GOVERNO DO DISTRITO FEDERAL
INSTITUTO DO MEIO AMBIENTE E DOS RECURSOS HÍDRICOS DO DISTRITO FEDERAL
Superintendência de Licenciamento Ambiental
Diretoria de Licenciamento IV

Parecer Técnico SEI-GDF n.º 62/2018 - IBRAM/PRESI/SULAM/DILAM-IV

Processo: Processos n.º 191.000.014/2000 e SEI n.º 00391-00011495/2018-47

Fase do Licenciamento: Renovação da LO n.º 68/2000

5.2. AVALIAÇÃO ESPACIAL DA LO

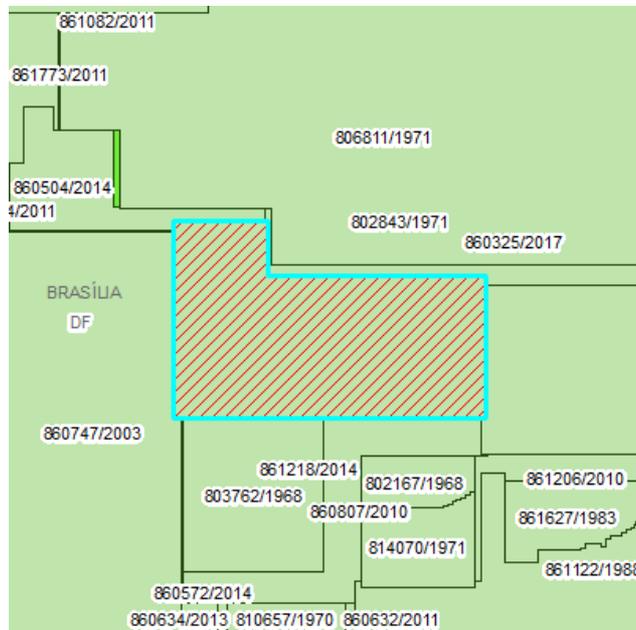
Essas informações foram obtidas, no mês de julho de 2018, junto ao site do DNPM/ANM das áreas atuais com as concessões de lavra emitidas pela Presidência da República conforme mapas e quadros de poligonais abaixo:

Mapa 01 com as áreas do DNPM e os respectivos números de processos do IBRAM e DNPM;

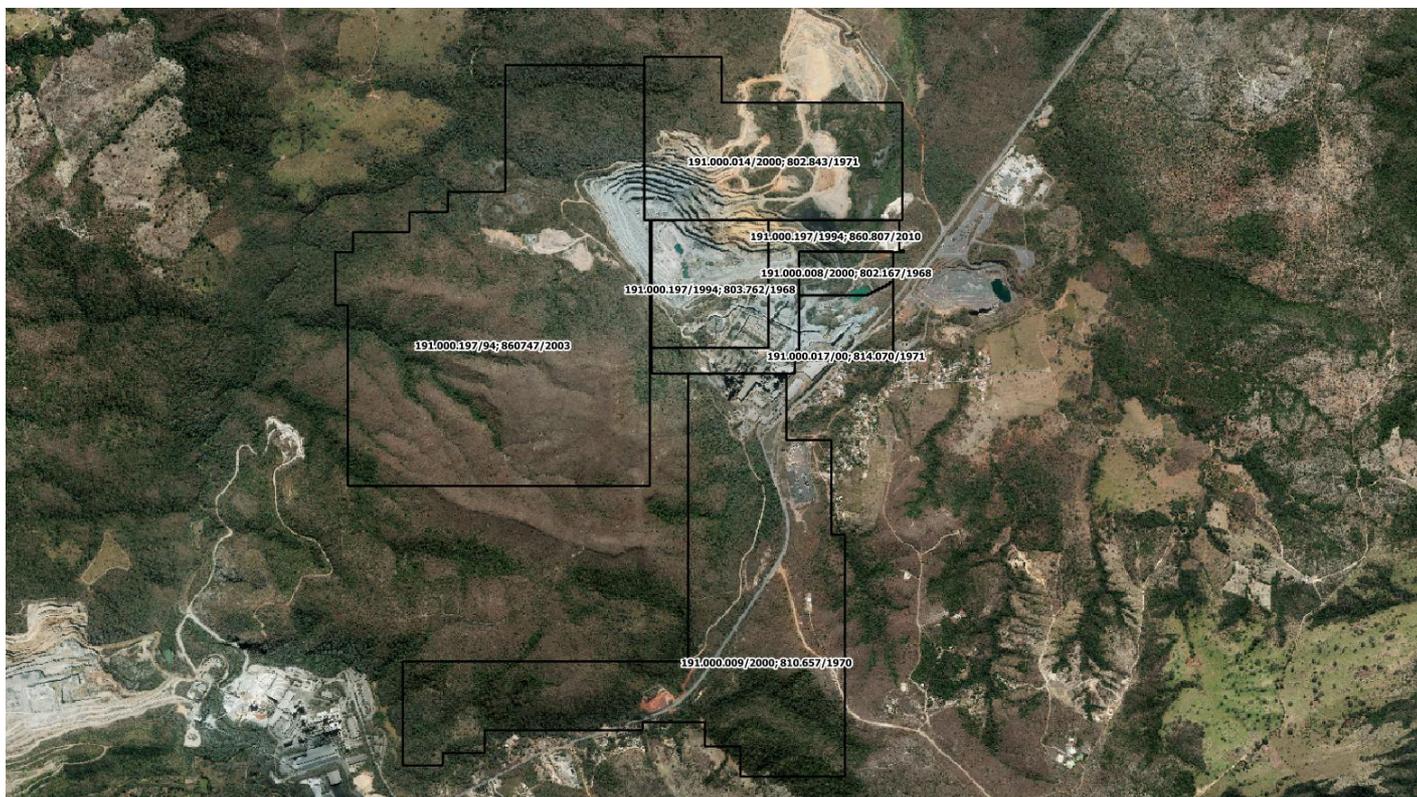
Para esse DNPM, referente à porção norte da cava de mineração, foi solicitada autorização de supressão de vegetação junto com a área DNPM nº 802.843/71 do Processo IBRAM/DF nº 191.000.014/2000 (jazida C-IV).

Recebeu a L.O nº 068/2000 em 18/05/2000 com data de vencimento em 16/05/2001, correspondente a uma área de 80,6465 ha.

A área sugerida para a renovação da LO da atividade minerária deste DNPM deve ser a mesma da autorização de supressão de vegetação.
